Dotyczy przetargu pn. „Przebudowa budynku świetlicy wiejskiej z dostosowaniem do potrzeb KLUBU SENIOR+ w Ogrodnikach”

Odpowiedzi na zapytania

PŁYTKA PODŁOGOWA

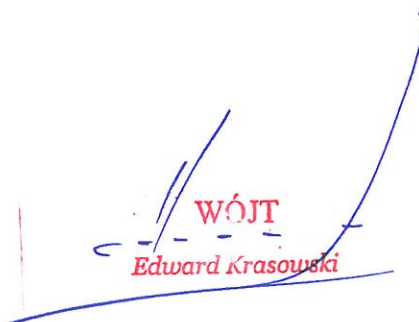
Pytanie 1: Proszę o określenie wymogów dla płytek podłogowych i ściennych: wielkość, kolor, antypoślizgowość

Drewnopodobna, wymiar 150X23CM LUB 120X20, antypoślizgowość R10,
KOLOR DO UZGODNIENIA Z INWESTOREM W TRAKCIE REALIZACJI
